TOP	1. Erweiterung des rechtskräftigen Bebauungsplanes für das Teilgebiet „Ober dem Pörschpesch“ - Beratung und Beschlussfassung über die im Rahmen der frühzeitigen Beteiligung nach §§ 3 Abs. 1 und 4 Abs. 1 BauGB eingegangenen Stellungnahmen
-----	---

Ortsgemeinde Kehrigh Bebauungsplan „Ober dem Pörschesch II“

W Ü R D I G U N G

der Anregungen geäußert während der frühzeitigen Behördenbeteiligung gemäß § 4 (1) BauGB,
 der frühzeitigen Öffentlichkeitsbeteiligung gemäß § 3 (1) BauGB und
 der interkommunalen Abstimmung nach § 2 (2) BauGB

Gemarkung Kehrig – Flur 6 – Flurstücke 1484/707, 1485/708, 661,662,675, 676, 967-706 und 750/1 ca. 8457 m²

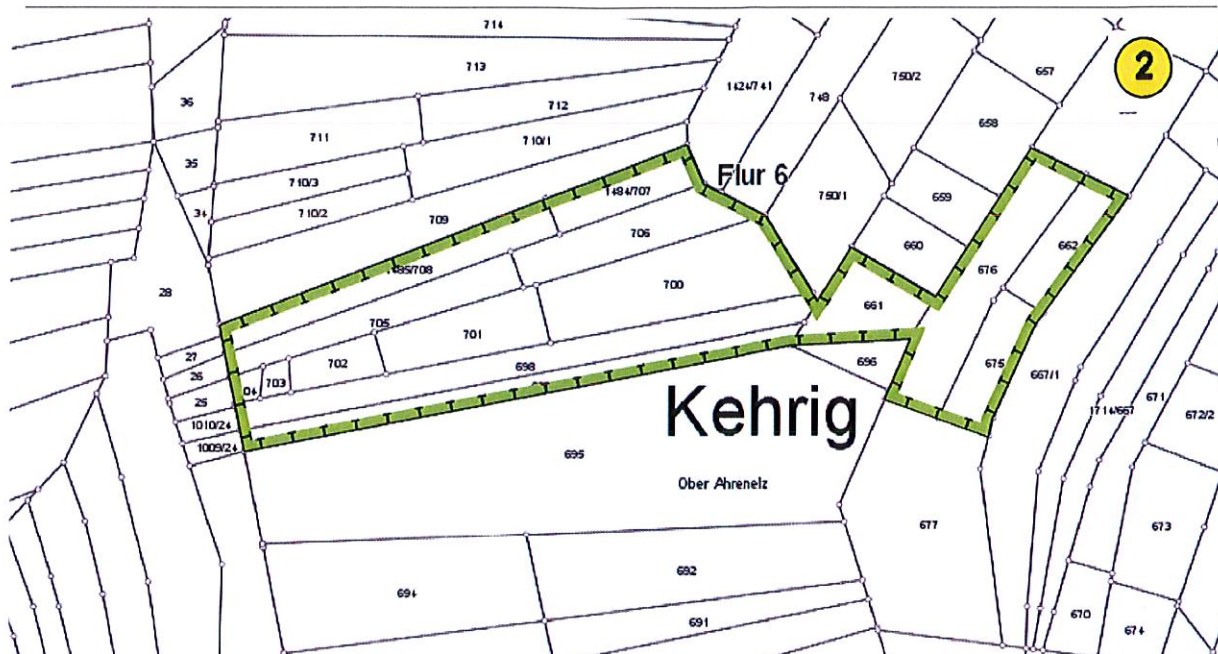
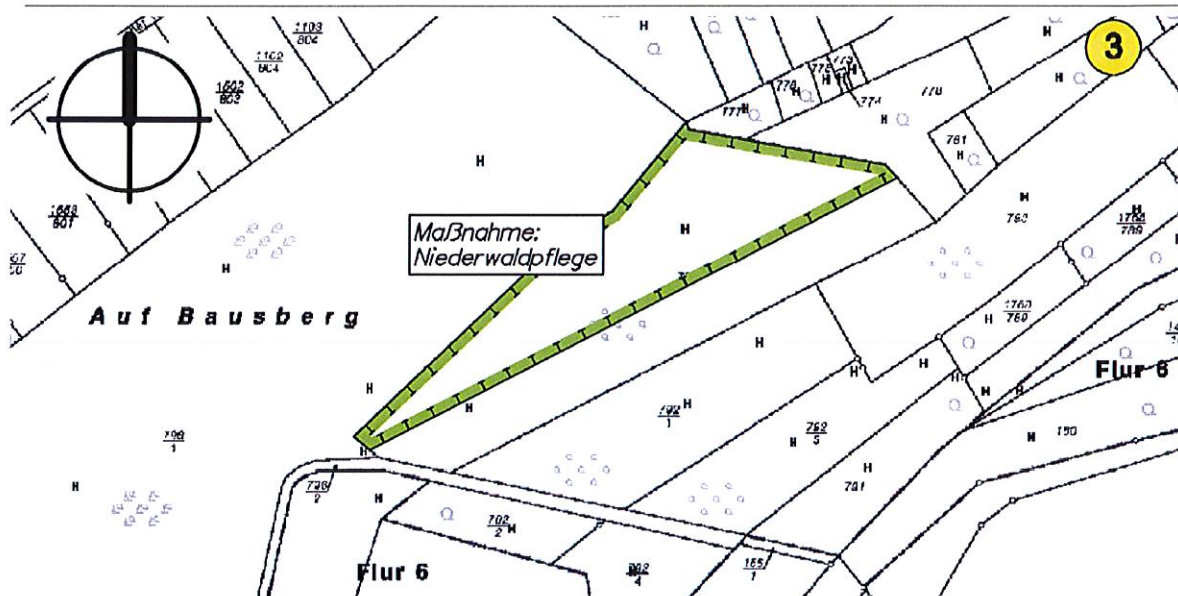
Im Rahmen der Eingriffs-/ Ausgleichsbilanzierung zum Bebauungsplan ergibt sich ein Kompensationsdefizit von rund 9.100 m² bewerteter Fläche, dass nicht innerhalb des Plangebietes ausgeglichen werden kann. Entsprechend sind zusätzliche externe Kompensationsflächen und -maßnahmen erforderlich.

Aufgrund der Schwierigkeiten geeignete Flächen in der Gemarkung Kehrig zu finden, schlagen wir vor hierfür auf im Bebauungsplanverfahren „1. Änderung und Erweiterung des rechtskräftigen Bebauungsplans Einiger Höhe“ vorgesehene Ausgleichsflächen zur Niederwaldpflege zurückzugreifen, da die Realisierung dieses Bebauungsplans zeitnah nicht erfolgen kann.

In die Planunterlagen für die Beteiligungsverfahren gemäß §§ 3 (2) und 4 (2) BauGB sollen zum Ausgleich des Kompensationsdefizits die in nachfolgender Tabelle aufgeführten Flurstücke als externe Ausgleichsflächen gemäß § 1a Abs. 3 Satz 3 BauGB aufgenommen werden.

Abb.: Systemskizze zur zulässigen Höhenentwicklung

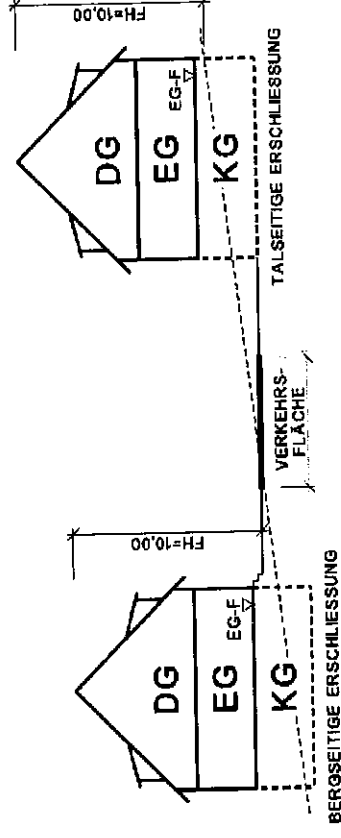
4. Die Erläuterungen unter Punkt 4.3 (Maß der baulichen Nutzung) der Begründung hinsichtlich der maximalen Ausnutzung sind leider nicht vollständig, denn die seitens der Ortsgemeinde unerwünschte massive Bebauung des Ortsrandes ist - aufgrund der gewählten Kombination der Festsetzungen - durchaus möglich. Bei festgesetzten II Vollgeschossen, einer Firsthöhe von max. 10 m und der Dachneigung von 0 bis 48 Grad sind vier Geschosse möglich. Ein Kellergeschoss, das kein Vollgeschoss ist, zwei Vollgeschosse im aufgehenden Mauerwerk und ein Staffelgeschoss, das bei der Ermittlung der GFZ nicht berücksichtigt wird. Mit Flachdach versehen, wird das Gebäude auch die festgesetzte max. Firsthöhe/ Gebäudehöhe einhalten. Diese Möglichkeit sollte überdacht werden und die Unterlagen ggf. geändert werden.

Zu 4.: Die Anregungen werden zur Kenntnis genommen. Die Festsetzungen des Bebauungsplans zur zulässigen Höhenentwicklung entsprechen den Festsetzungen des angrenzenden Wohngebietes „Ober dem Pörschpesch“. Unter Einhaltung der Festsetzungen ist eine maximal 2-geschossige Bebauung mit einer maximalen Firsthöhe von 10 m zugelassen. Vgl. nachfolgender Systemschnitt:

Das Plangebiet weist in Nordost-Südwest Richtung eine Neigung von nur rund 4 % auf, sie ist somit so gering, dass ein Kellergeschoss nicht im Sinne der LBauO frei wird. Optisch könnten bei einem Flachdachgebäude somit maximal II Vollgeschosse mit einem zurückgesetzten Staffelgeschoss erzielt werden.

Will dies der Ortsgemeinderat nicht ermöglichen kann eine Regelung in Abhängigkeit der Dachneigung in den Bebauungsplan aufgenommen werden. Diese könnte wie folgt lauten:

Bebauungsplan (Planzeichnung Stand § 4 (1) BauGB, unmaßstäblich verkleinert)

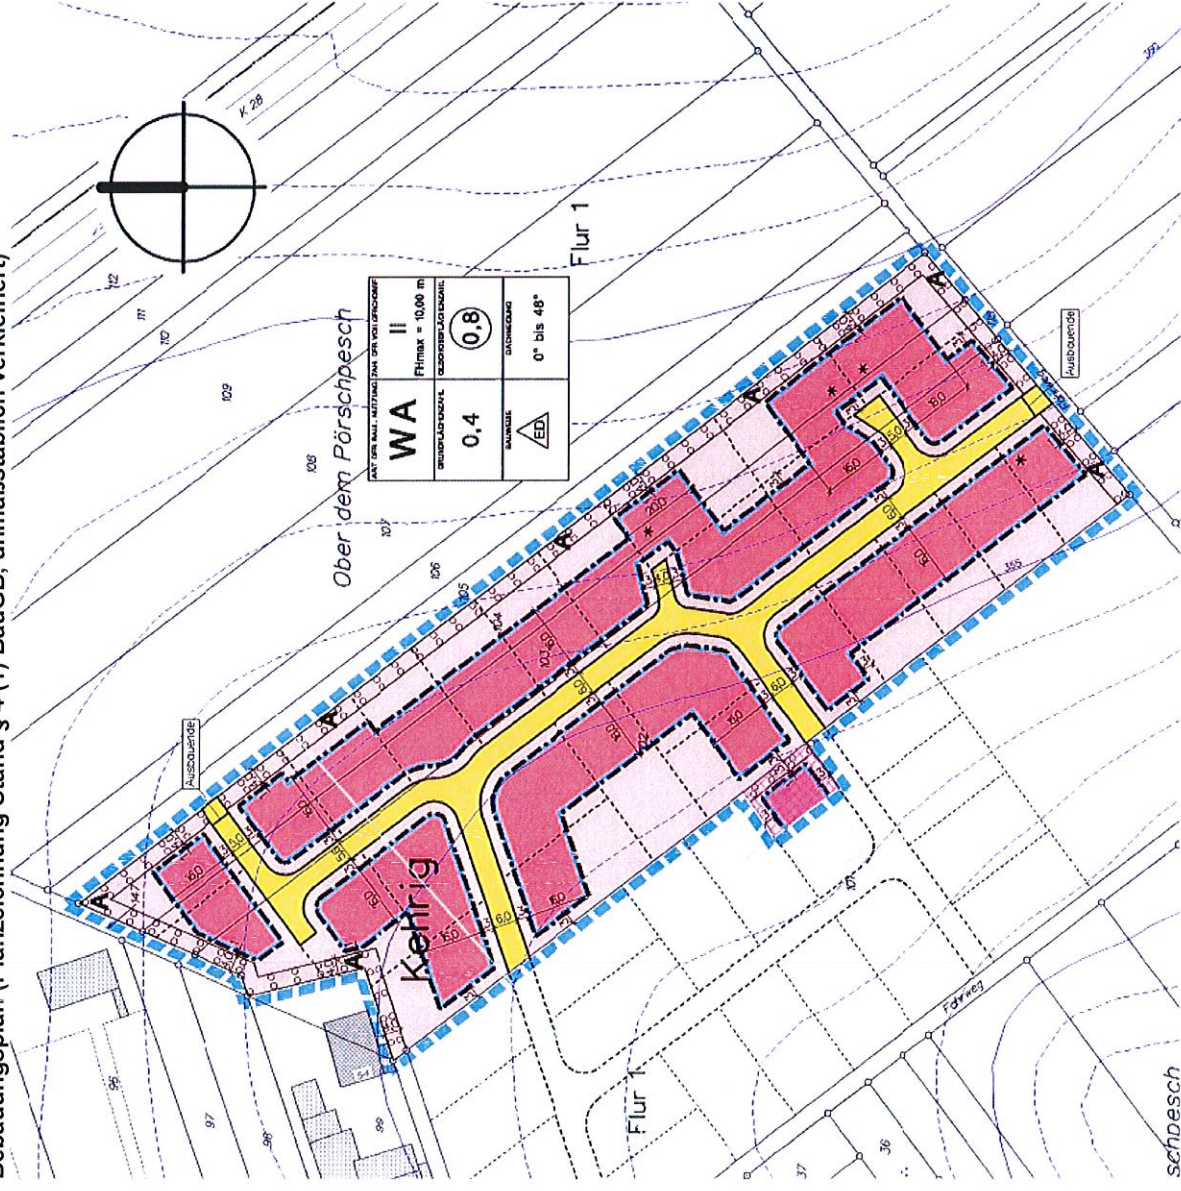
im Bebauungsplan Pörschpesch II ist von Drainagen im Gebiet die Rede.

Die Drainagen aus dem der E-Mail beigefügten Plan (siehe auch Anhang der Würdigung) waren schon im Bebauungsplanvorentwurf eingetragen. Sie wurden entsprechend auch in der Zeichenerklärung des Bebauungsplans wie folgt erläutert:

Darüber hinaus ist in der Planurkunde (Rubrik „Hinweise“) bereits ein sehr umfangreicher Hinweis zu Drainagen beinhaltet.

Planänderungsbedarf wird nicht erkannt.
